SWEDISH  
ENVIRONMENTAL  
PROTECTION  
AGENCY

YTTRANDE  
2025-09-05

Ärendenummer  
NV-01904-24

### **Yttrande i mål nr M 3747-23 angående tillstånd till fortsatt och utökad verksamhet vid Aitikgruvan, Gällivare kommun**

Figur 1. Bild från aktbilaga 215, s. 22.

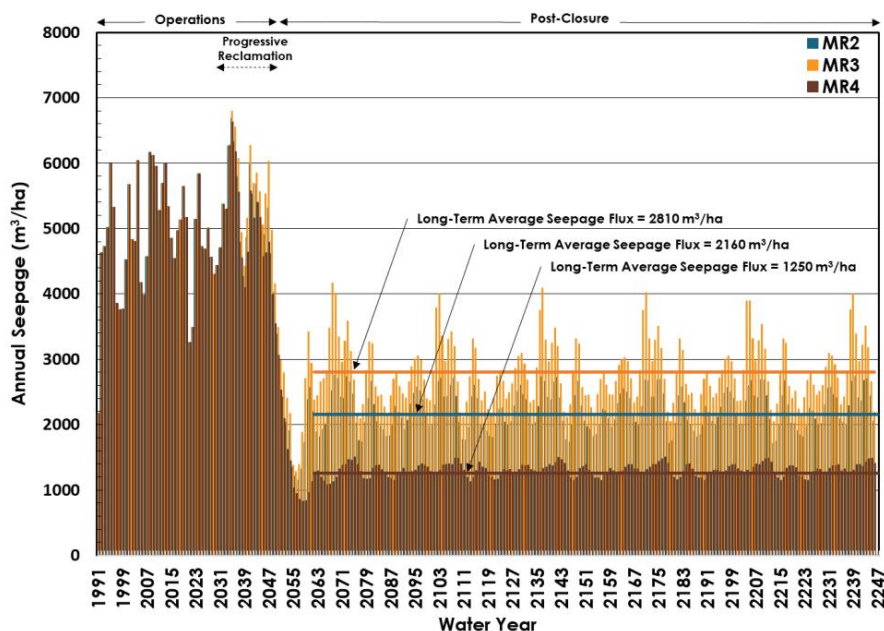
Bolaget beskriver i sitt underlag, se figur 1 nedan, att MR4 (CTB Barriär) har nära hälften så mycket vatteninfiltration som MR2 (CTB Moderat). Eftersom CTB Barriär tillåter en mindre mängd vatten att infiltrera gråberget kommer alltså ursköljningen av vittringsprodukter att ta längre tid med detta alternativ, se ”Long-Term Average Seepage flux” i figur 1 nedan.

Halterna av metaller, exempelvis koppar, kommer initialt att vara likvärdiga för både CTB Barriär och CTB Moderat, då vattnet som infiltrerar kommer ta med sig samma mängd vittringsprodukter oberoende av täckning. Eftersom mängden vatten som infiltrerar genom CTB Barriär är mindre kommer dock den totala belastningen (flöde och halt, exempelvis kg koppar per år) vara mindre för CTB Barriär initialt.

Figur 3. Linjär interpolerad data för alla årtal mellan 2066 och 2244, baserat på bolagets modellerade data i aktbilaga 296 och 298.

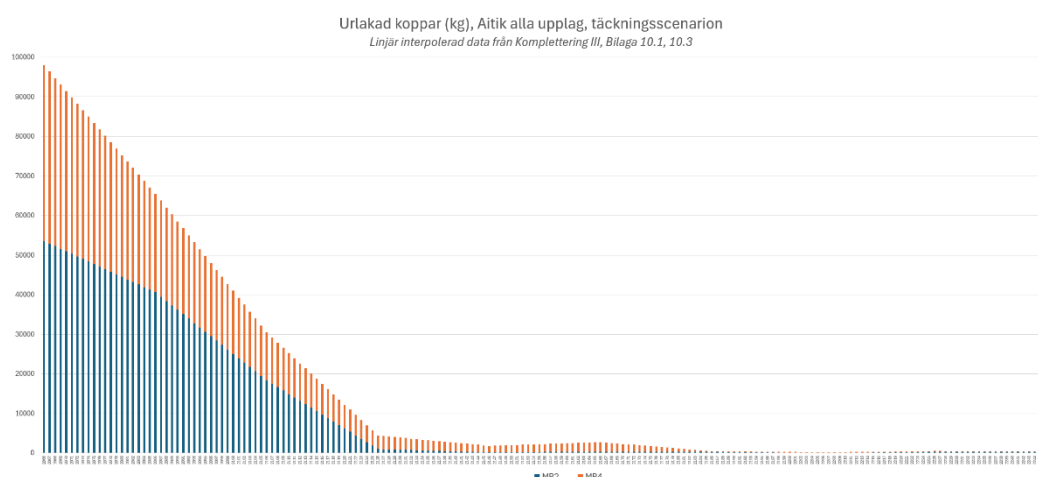
Naturvårdsverket har interpolerat data till de punkter och tidsspann (2066–2244) som bolaget gett in (se figur 3 nedan). Uträkningen bygger på att datapunkterna som bolaget redovisat, det vill säga ett värde var tjugonde år, används för att

uppskatta värden för samtliga år under tidsperioden, så kallad linjär interpolering. Täckningsscenario MR2 gör att uppskattningsvis 30% mer koppar lakar ur från Aitik's alla upplag jämfört med MR4 under den givna tidshorisonten. Detta beror på att mindre syre når upplagen med en tätare täckning, vilket resulterar i mindre oxidation, men även att mindre vatten når upplagen vilket gör att både reaktioner och mobilisering begränsas.

Den interpolerade datan illustrerar vad som lakar ut från upplagen i Aitik, och tar inte hänsyn till vad som sedan når recipient efter passiv eller aktiv vattenrening. Det är viktigt att påpeka att BAT innefattar att förhindra att oxidation sker i de potentiellt syrabildande upplagen i största möjliga mån, vilket en tätare täckning möjliggör. Det ska poängteras att den interpolerade datan innefattar alla upplag i Aitik, men det potentiellt syrabildande gråberget utgör en mycket betydande majoritet av den totala belastningen. Detta beskrivs mer ingående i aktbilaga 295. MR2 använder CTB Moderat medan MR4 använder CTB Barriär, varvid dessa kan relateras starkt till varandra som täckningsalternativ, även om MR2 inte är synonymt med CTB Moderat, eller MR4 för CTB Barriär.

Figur 3. Bilden visar vattenmättnad i olika delar av sandmagasinet, bild från aktbilaga 294, sidan 81.

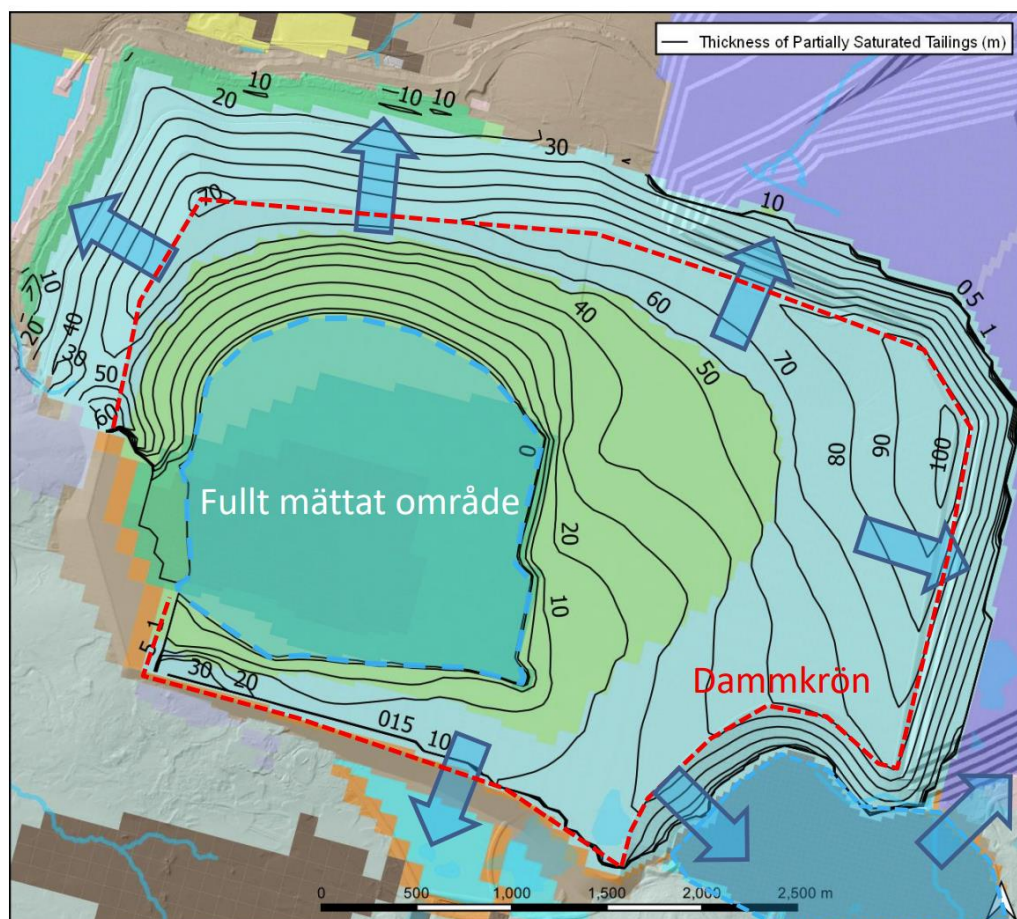
Som kan ses i figur 3 nedan är endast delar av sandmagasinet vattenmättat omkring 100 år efter drift, medan en majoritet inte är det. Av figur 4, som visar vattenmättnad och de olika fraktionerna i sandmagasinet, är det tydligt att endast finfraktionen bedöms vara vattenmättad. Varken mellanfraktionen eller grovfraktionen är vattenmättad. Skälet till det är att de större kornen bidrar till en större genomsläpplighet och att grovfraktionen av anrikningssanden därmed inte håller vatten lika väl. Tiotals meter skiljer till fullt vattenmättat material.

Figur 4. Bilden visar vattenmättade områden i sandmagasinet 100 år efter drift samt de olika zonerna för kornfraktionerna.<sup>53</sup> Av bilden framgår det att zonen med finfraktion/slam är vattenmättad men att mellanfraktionen inte är fullt mättad.

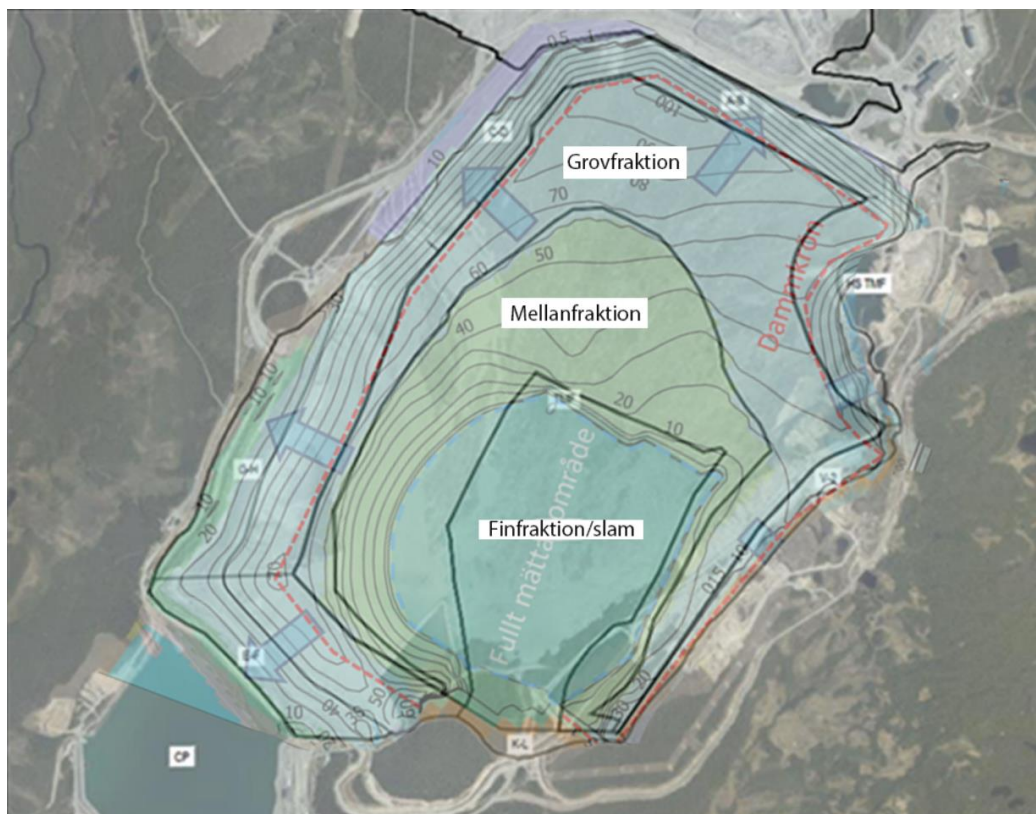
Som framgår av figur 4 är mellanfraktionen alltså inte vattenmättad. Enligt bolagets stängnings- och efterbehandlingsplan, aktbilaga 72, bedömer bolaget att mellanfraktionen är vattenmättad. Det bolaget svarar på i aktbilaga 72 är hur bolaget anser att villkor 23 ska tillämpas i praktiken. Naturvårdsverket håller som sagt inte med om denna bedömning (att mellanfraktionen är vattenmättad). Om bolaget håller fast vid denna bedömning av hur villkoret ska tillämpas kan Naturvårdsverket behöva yrka på att villkoret ska justeras. Justeringen ska i sådant fall tydliggöra vilka delar av sandmagasinet som inte är vattenmättade.
